Referencia: Expediente: LAM5678
Asunto: Comunicación Resolución No. 00391 del 20/03/2018

AUTORIDAD NACIONAL DE LICENCIAS AMBIENTALES - ANLA –

RESOLUCIÓN N° **00391**

Por la cual se resuelve un recurso de reposición y se toman otras determinaciones"

Figura 2.5 Áreas de Influencia Indirecta y Directa Físico-biótica del proyecto

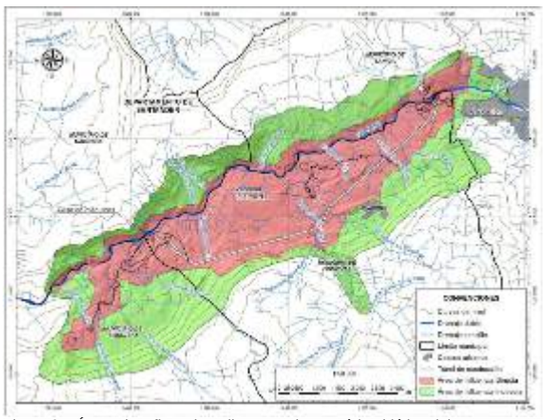
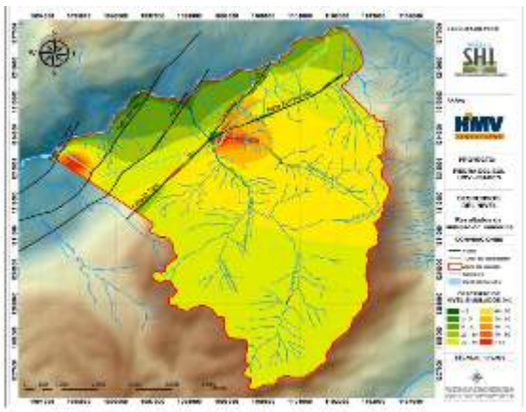
Para el componente hidrogeológico, las metodologías implementadas para la realización de los modelos son adecuadas. Sin embargo, en la caracterización hidrogeológica y en el ejercicio para el establecimiento del Área de Influencia Directa- AID, se evidencia que no fueron aplicadas con rigurosidad, es así que para el Área de Influencia Directa -AID no se estimó las extensiones en espacio, ni el tiempo de los impactos por la construcción del túnel, el tipo y la intensidad de abatimiento del recurso hídrico subterráneo, durante las distintas fases del proyecto, a partir del radio del cono de abatimiento generado por la construcción del túnel de 9,09 Km.

Además, una comparación entre la Figura 2.5 Áreas de Influencia Indirecta y Directa Físico-biótica del proyecto, presentado por la empresa en el capítulo 2, página 8 y la Figura 3.54 Zona de posible afectación del túnel de conducción. Escenario A (capitulo 3, página 139), muestra una incoherencia entre lo planteado como áreas de afectación en lo que respecta al recurso hídrico subterráneo. Se evidencia un análisis aislado y parcializado, excluyendo al casco urbano de Pinchote y la cuenca hidrológica de la quebrada La Pinchota del Área de Influencia Directa - AID, siendo estas, las áreas de mayor afectación por abatimiento de los niveles simulados.

Por lo anterior esta Autoridad considera que la metodología utilizada para llevar a cabo los modelos hidrogeológicos es adecuada. Sin embargo, existieron inconsistencias en la delimitación y justificación del área de influencia física del proyecto. En consecuencia, esta autoridad ratifica lo expuesto en la Resolución objeto de alzada.

Figura 1 Localización de Áreas de importancia para la Conservación de aves en al área de influencia del Proyecto Hidroeléctrico
Fuente: SIG ANLA.01/02/2018,

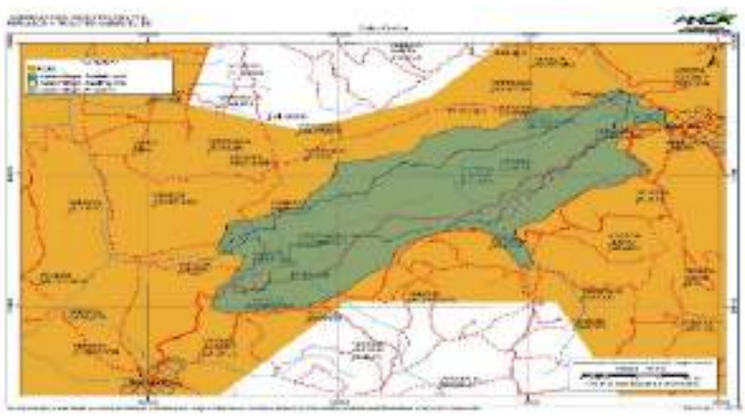
Por lo anterior, es dable señalar que la sociedad ISAGEN S.A. E.S.P no realizó un análisis que permita esclarecer cuales fueron los elementos técnicos que dan soporte a la definición del área de influencia, por lo que se considera que no da cumplimiento a lo establecido en el numeral 2.3 del artículo primero del Auto 2766 del 03 de septiembre del 2012, en relación a justificar técnicamente la determinación de la definición del Área Influencia Indirecta -AII del proyecto desde los componentes (…) y biótico (…), por tanto, esta Autoridad se reitera que el Área de Influencia del Proyecto no fue delimitada conforme a los Términos de Referencia HE-TER-1-01 ni de acuerdo a lo solicitado en el Auto 2766 del 2012.

Aunado a lo anterior, la ausencia de información en la caracterización biótica relacionada en las Áreas de Importancia para la Conservación de Aves – AICA, teniendo en cuenta que toda el área de influencia del proyecto se encuentra sobrepuesta al AICA CO074 (Bosques Secos del Valle del Río Chicamocha), establecida desde el 2008 y cuyo principal objetivo es determinar el estatus, la distribución y los requerimientos ecológicos de dos especies de aves endémicas del cañón del Chicamocha y críticamente amenazadas: el Cucarachero de Nicéforo (Thryothorus nicefori) y el Colibrí Ventricastaño (Amazilia castaneiventris)4, información de carácter relevante para el análisis de la caracterización y contenido del Estudio de Impacto Ambiental-EIA. También para dicha área se establecen endemismos a nivel de especie y subespecie, como el de Ortalis columbiana, Myiarchus apicalis, Momotus

Figura 2.5 Áreas de Influencia Indirecta y Directa Físico-biótica del proyecto.

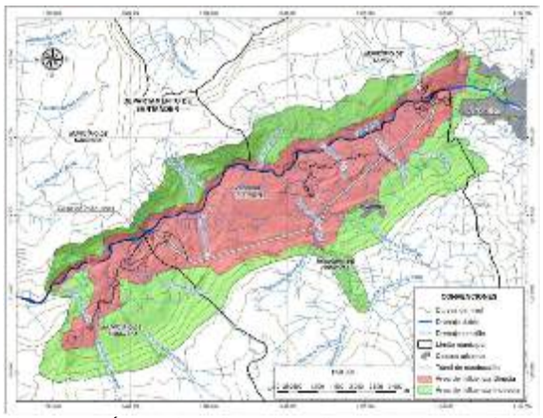
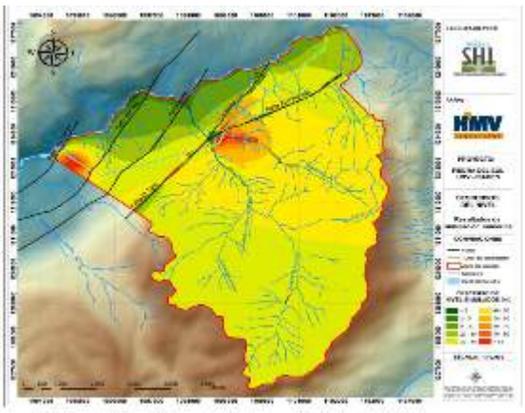
Para el componente hidrogeológico, no se estimó las extensiones en espacio, ni el tiempo de los impactos por la construcción del túnel, el tipo y la intensidad de abatimiento del recurso hídrico subterráneo, durante las distintas fases del proyecto, a partir del radio del cono de abatimiento generado por la construcción del túnel de 9,09 km.

Una comparación entre la Figura 2.5 Áreas de Influencia Indirecta y Directa Físico-biótica del proyecto, presentado por la empresa en el capítulo 2, página 8 y la Figura 3.54 *Zona de posible afectación del túnel de conducción. Escenario A* (capitulo 3, página 139), muestra una incoherencia entre lo planteado como áreas de afectación en lo que respecta al recurso hídrico subterráneo. Se evidencia un análisis aislado y parcializado, excluyendo al casco urbano de Pinchote y la cuenca hidrológica de la quebrada La Pinchota del área de influencia directa, siendo estas, las áreas de mayor afectación por abatimiento de los niveles simulados.

Figura 3. Comparativo de diseños de infraestructura

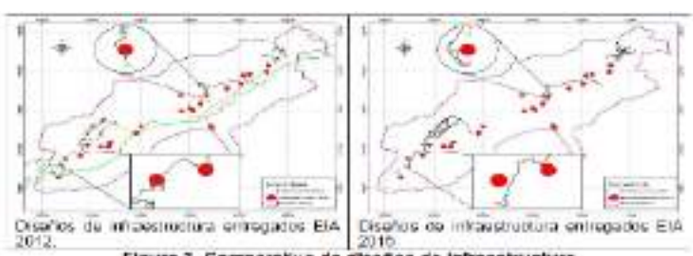
De hecho, cuando las empresas empezaron a estructurar la información solicitada en los Autos 2766 del 03 de septiembre del 2012 y 3779 del 06 de diciembre de 2012, se identificaron unos puntos de agua (manantiales) que eran potenciales de intervenirse con el trazado de algunas vías que se diseñaron y que se entregaron con el EIA radicado 4120-E1-102020 del 12 de agosto de 2011. Al advertir esta situación, el grupo ambiental encargado del EIA recomendó al grupo de ingeniería modificar el trazado de las vías, y así se hizo, diferencia que puede revisar la ANLA entre los dos estudios radicados en 2011 y 2015.

Lo anterior, demuestra como las Empresas Promotoras del Proyecto desde los diseños evitan impactos, como es en este caso la afectación de puntos de agua, precisamente por el reconocimiento de la situación delicada respecto al recurso y con el fin de evitar una afectación innecesaria (ver plano 2148-08-Cv-DW-067 del EIA con 4120-E1-102020 del 12 de agosto de 2011 y ver plano 16 "VIA A CASA DE MAQUINAS" del EIA con información adicional con radicado 2015006374-1-00 DEL 10 de febrero de 2015).

Figura 4. Georreferenciación de manantiales, captaciones y acueducto

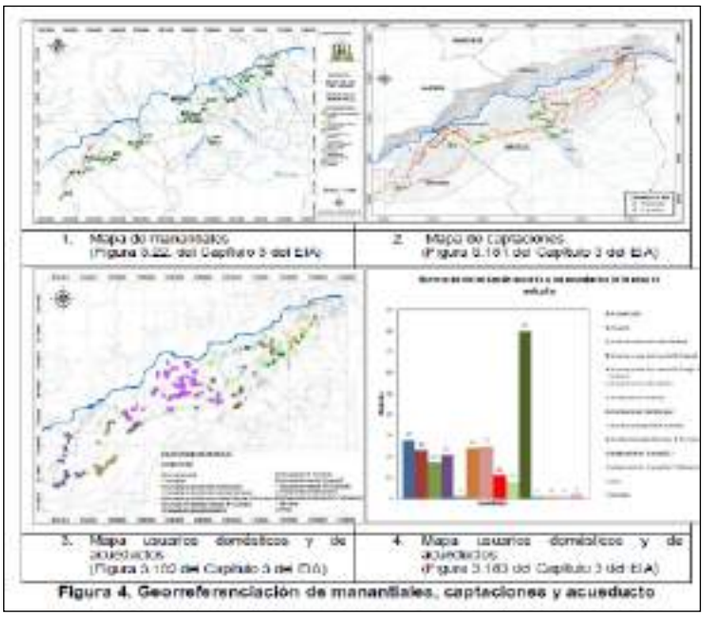
Adicionalmente, se debe tener en cuenta que se realizó un censo pormenorizado de los manantiales y captaciones (denominados por los pobladores como aljibes), el cual se realizó en dos fases, así:

Por otra parte, además de realizar dichos censos, se realizó una descripción por cada punto de agua censado (inclusive en los manantiales se realizaron análisis físico químicos con el fin de verificar conectividad con aguas subterráneas), y se georreferenciaron, tal y como se puede apreciar en la figura siguiente (Mapas Tomados del Capítulo 3 del EIA). Lo anterior, demuestra que los promotores del Proyecto llevaron a cabo un estudio con la responsabilidad y rigurosidad técnica que éste amerita."

Figura 3.64 DHI para manantiales y quebradas y descensos simulados con el modelo numérico

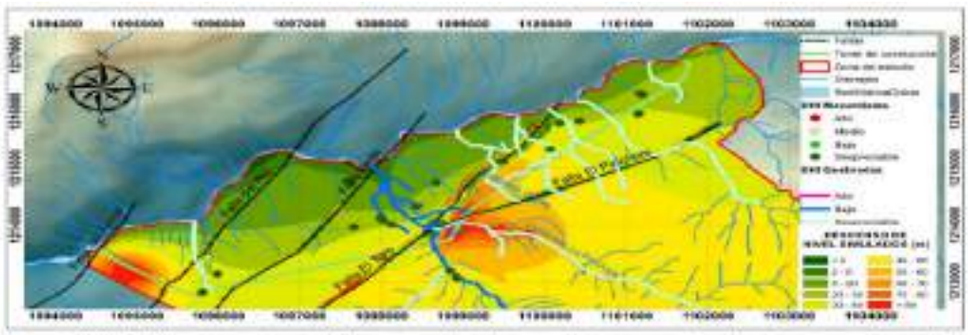
En cuanto el análisis de probabilidad de afectación de los puntos de agua subterráneos y fuentes superficiales de manera específica en el área de influencia del túnel a construir y resalta las conclusiones aportadas por la empresa de acuerdo con este análisis. En el sentido, de que se evidencia una probabilidad de afectación despreciable a los 29 manantiales identificados en la zona y baja a la quebrada La laja.

La comparación realizada en el documento (Figura 3.64; capitulo 3; página 156) y en el cual resalta la coherencia relativa entre el modelamiento numérico y el DHI, generando una alerta de monitoreo en la quebrada La Laja. Sin embargo, se evidencia ciertas incongruencias en el análisis comparativo. Por ejemplo: para la modelación matemática la mayor afectación por el abatimiento de niveles en la zona, se encuentra localizada en la confluencia de los sistemas de fallas de El Toro y El Pinchote, siendo la Quebrada La Pinchota, el drenaje con mayor afectación, mientras que el método DHI considera despreciable la afectación para este cuerpo de agua. Por otro lado, los manantiales se consideran de muy baja afectación (despreciable por utilizar el término propuesto) con la metodología DHI y en una zona con descensos entre 20 y 40 metros de abatimiento.

Figura 3.64 DHI para manantiales y quebradas y descensos simulados con el modelo numérico

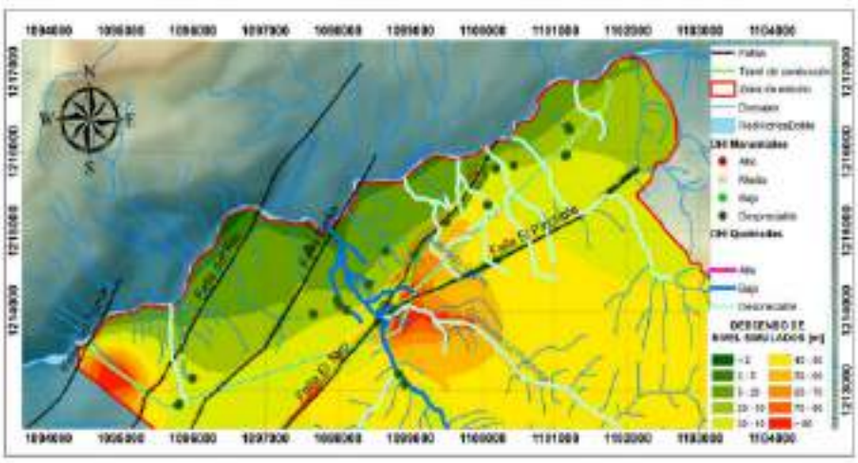
Por otro lado, los manantiales se consideran de muy baja afectación (despreciable por utilizar el término propuesto) con la metodología DHI en una zona con descensos entre 20 y 40 metros de abatimiento.

Figura 36. Relación Manantial vereda ojo de agua versus obras

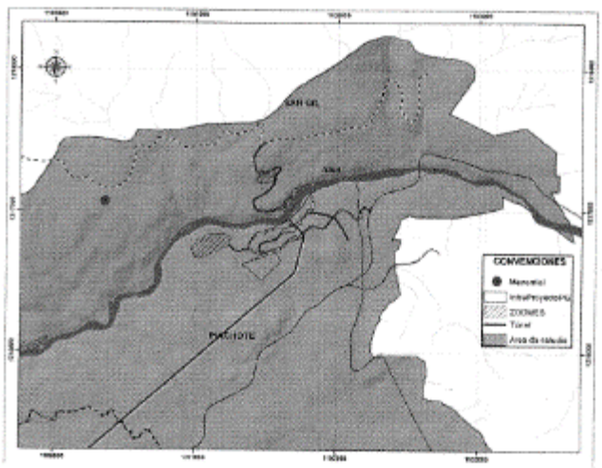
ISAGEN manifiesta que, en la Vereda Ojo de Agua del municipio de San Gil, se realizó el inventario de manantiales, por HMV Ingenieros e Hidroceron en el año 2010 y 2011, dentro del cual se identificó el manantial Ojo de agua, identificado con el ID 15, en las coordenadas 1.100.356 E y 1.217.061 N, ver Tabla 3.12, numeral 3.2.5.3. Inventario de puntos de agua. Adicionalmente, en la vereda Ojo de agua, las obras que se realizarán corresponden a la vía de acceso al contrafuerte derecho y una zona de depósito, las cuales no entrarán en conflicto con el manantial identificado, tal como se observa en la siguiente figura.

Figura 3.64 DHI para manantiales y quebradas y descensos simulados con el modelo numérico

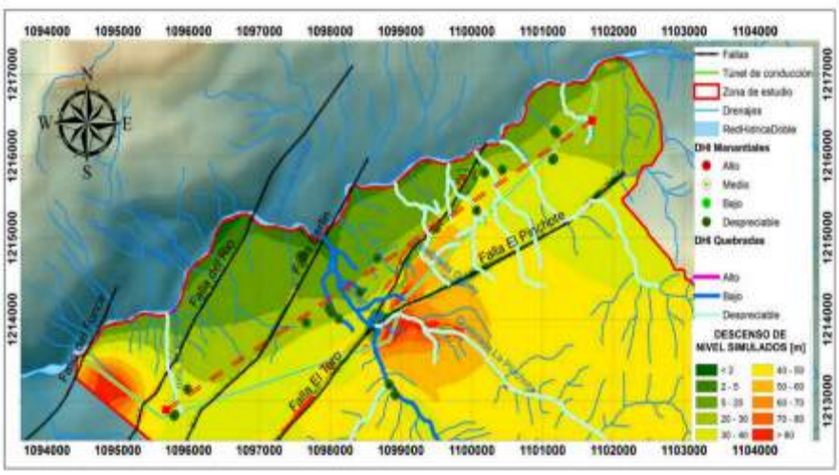
En relación con las variaciones del nivel freático la modelación numérica muestra un descenso en los niveles de 5 hasta 40 metros, sobre el corredor de descarga que conforman los manantiales inventariados y que son altamente sensibles a cualquier fluctuación por mínima que esta sea. Este impacto tendría un carácter irreversible si se tiene en cuenta la descripción presentada en el Estudio de Impacto Ambiental- EIA, por lo que su importancia estaría en crítico. Ahora bien, el análisis con el método DHI considera despreciable la afectación para los cuerpos de agua y los manantiales, por lo que la importancia de este impacto estaría como bajo a muy bajo. Razón por la cual, esta Autoridad no encuentra coherencia en los resultados presentados.

Figura 2.5 Áreas de Influencia Indirecta y Directa Físico-biótica del proyecto.

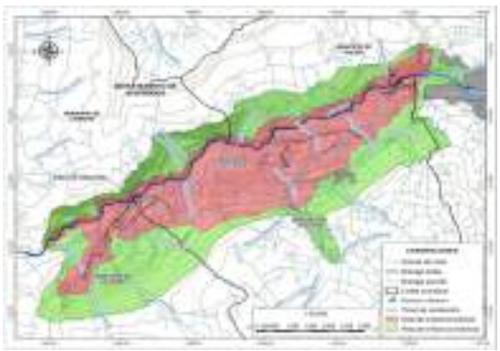
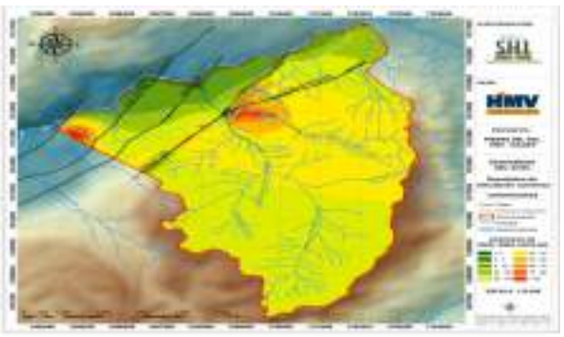
Además, una comparación entre la Figura 2.5 *Áreas de Influencia Indirecta y Directa Físico-biótica del proyecto*, presentado por la empresa en el capítulo 2, página 8 y la Figura 3.54 *Zona de posible afectación del túnel de conducción. Escenario A* (capitulo 3, página 139), muestra una incoherencia entre lo planteado como áreas de afectación en lo que respecta al recurso hídrico subterráneo. Se evidencia un análisis aislado y parcializado, excluyendo al casco urbano de Pinchote y la cuenca hidrológica de la quebrada La Pinchota del área de influencia directa, siendo estas, las áreas de mayor afectación por abatimiento de los niveles simulados.
